# 技 術 意 見 書 (1)

令和 3 年 7 月 1 日

## 協同組合 A S I O

「ラ・ポート別府」は、鉄骨鉄筋コンクリート造（以下「SRC造」）11階建ての分譲マンションである。分譲主は太平産業、設計は松井建築事務所、施工は佐藤組（さとうベネック）である。本件マンションにおける建築基準関係法令および規定違反の概要は以下の通りである。

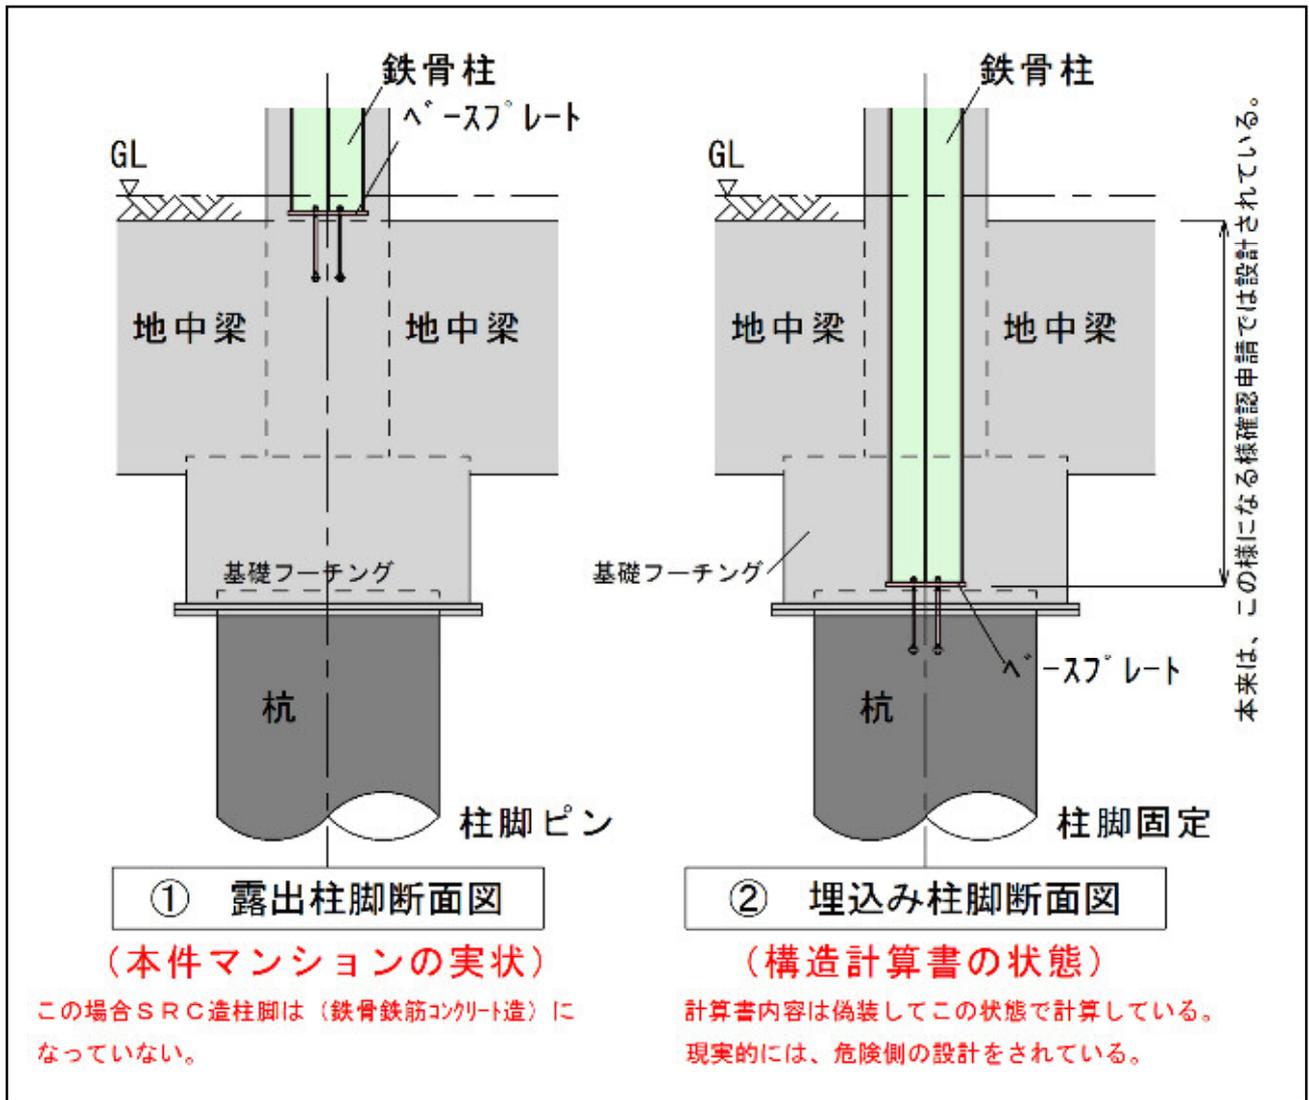
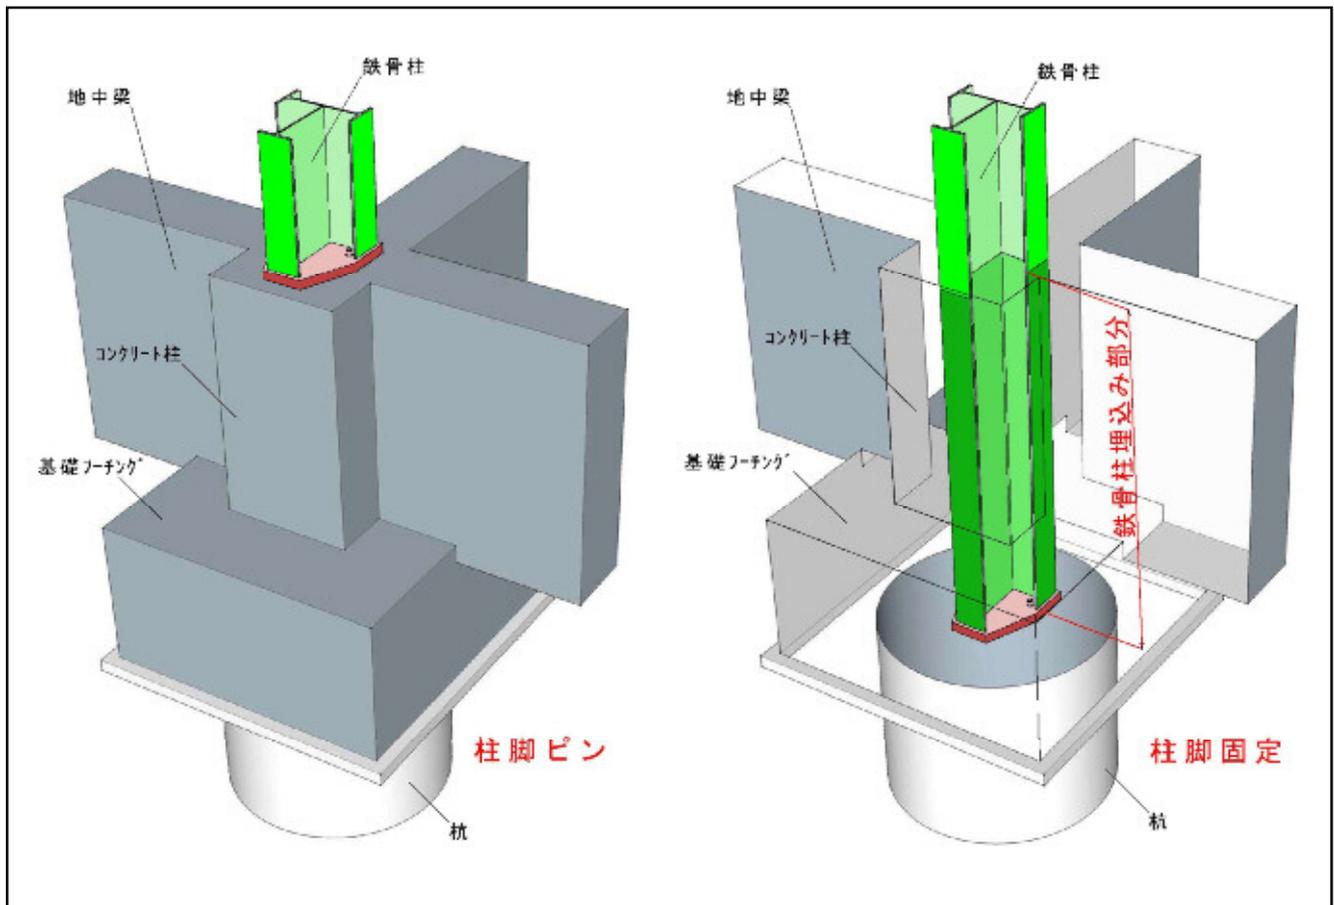
本件マンションの1階の柱脚鉄骨は「非埋め込み形柱脚」となっているため、1階の構造特性係数（ $D_s$ ）はRC造の $D_s$ として計算をしなければならない。

SRC造は、鉄筋コンクリート部材の内部に鉄骨が存在する為、鉄骨の靱性（ねばり強さ）を考慮して、必要保有水平耐力計算を求める際の構造特性係数（ $D_s$ ）を、RC造の場合よりも0.05低減しても良い事になっている。当然の事ながら、1階柱の柱脚は固定（埋め込み）である事が前提である。本件マンションの柱脚は、図面で明らかのように、埋め込みではなくピン柱脚（非埋め込み）となっているため、必要保有水平耐力を求める際の構造特性係数（ $D_s$ ）を、SRC造として低減する事はできない。

柱の鉄骨をベースプレートの下土台または支柱梁に埋め込まない構造（非埋め込み形＝ピン柱脚）の場合、ベースプレートより上部は鉄骨が入っているが、鉄骨鉄筋コンクリート部とアンカー部では軸方向耐力や剛性に差が出てしまい、アンカー部が弱点となる。また、引張力を受けた場合に、鉄骨鉄筋コンクリート造ではベースプレートがそれより上部のコンクリートを持ち上げるため、ベースプレート部分に引張力が集中する。この状態を避けるため、柱脚には柱頭と同等以上の鉄量（鉄筋量）が必要なのである。

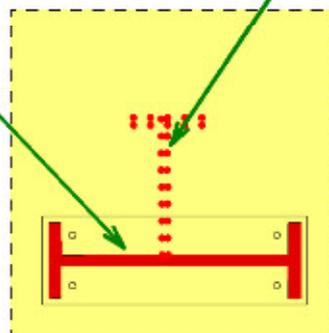
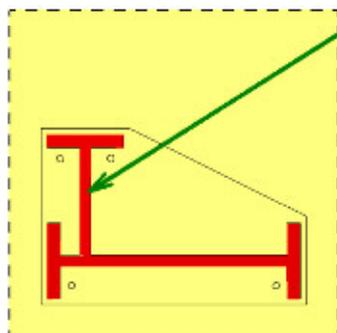
本件マンションは鉄骨鉄筋コンクリート造であるが、柱の耐震壁方向(張間方向)に有効な鉄骨が配置されていないので、Dsは鉄筋コンクリート造のDsを採用しなければならぬ。

この部材(鉄骨)が無い

#### 柱C5柱脚の鉄量

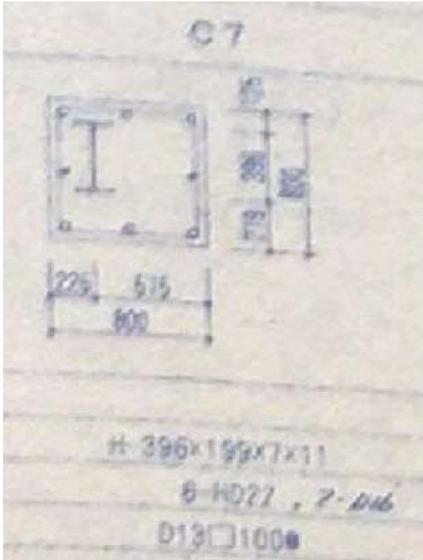
C5柱頭：鉄骨 H-446x199x8x12	・・・	82.97cm <sup>2</sup>
鉄骨 T-400x200x9x12	・・・	58.92cm <sup>2</sup>
鉄筋 8-D29 = 8×6.42	・・・	51.36cm <sup>2</sup>
	(計)	193.25cm <sup>2</sup>

C5柱脚：鉄筋 8-D29 = 8×6.42 cm <sup>2</sup>	・・・	51.36cm <sup>2</sup>
アンカーボルト5-M27 = 5×4.85cm <sup>2</sup>	・・・	24.25cm <sup>2</sup>
(図面は M28)	(計)	75.61cm <sup>2</sup>

柱脚鉄量／柱頭鉄量 = 75.61/193.25 = 39.1% < 100% ・・・ NG

しかし、柱脚の鉄量は 39.1% しかなく 60.9%の鉄量不足

→規定では、柱頭と同量以上の鉄量が柱脚にも必要。

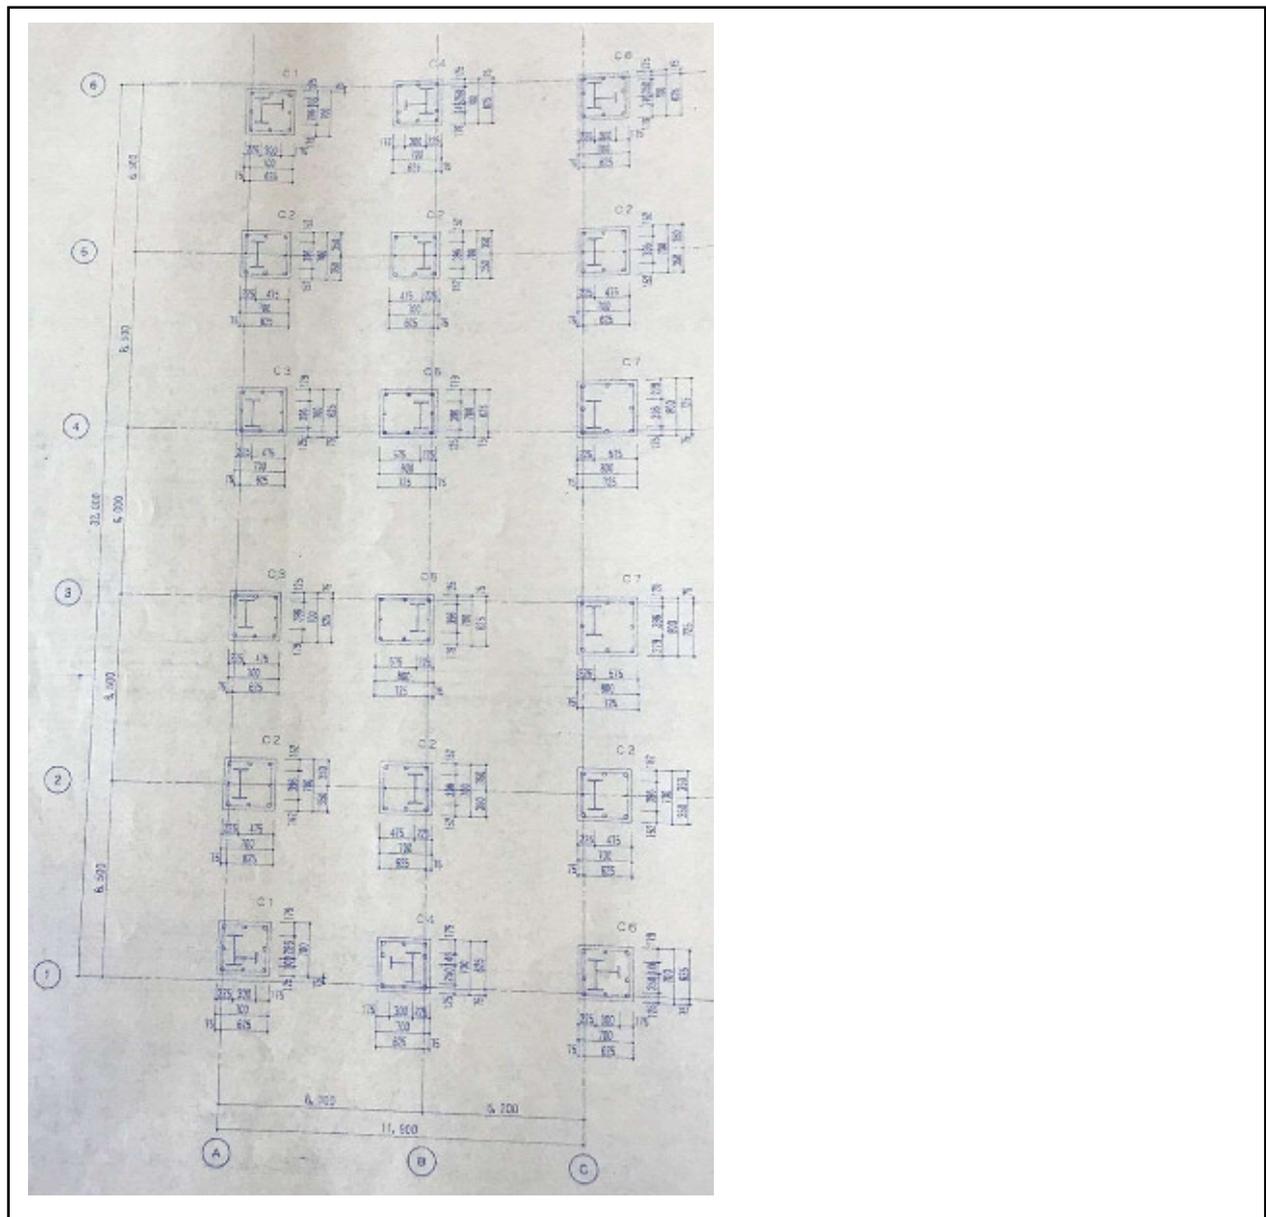
①1階の柱 18本全てが柱脚鉄骨非埋め込み (ピン柱脚) である。

②Y方向=耐震壁方向 T型・・・6本 I型・・・12本

12本/18本=2階より上階及び全階の鉄骨柱 耐震壁方向に鉄骨配置なし

#### 柱C5柱脚の鉄量

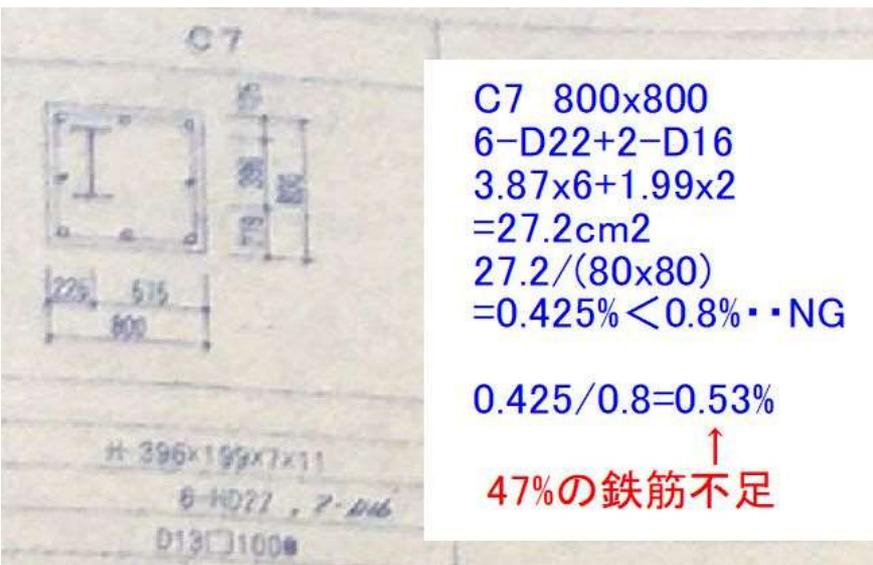
C5柱頭：鉄骨 H-446x199x8x12 . . . 82.97cm<sup>2</sup>  
 鉄骨 T-400x200x9x12 . . . 58.92cm<sup>2</sup>  
 鉄筋 8-D29 = 8×6.42 . . . 51.36cm<sup>2</sup>  
 (計) 193.25cm<sup>2</sup>

C5柱脚：鉄筋 8-D29 = 8×6.42 cm<sup>2</sup> . . . 51.36cm<sup>2</sup>  
 アンカーボルト5-M27 = 5×4.85cm<sup>2</sup> . . . 24.25cm<sup>2</sup>  
 (図面はM28) (計) 75.61cm<sup>2</sup>

柱脚鉄量／柱頭鉄量 = 75.61/193.25 = **39.1%** < 100% . . . **NG**

しかし、柱脚の鉄量は **39.1%** しかなく **60.9%の鉄量不足**

→規定では、柱頭と同量以上の鉄量が柱脚にも必要。
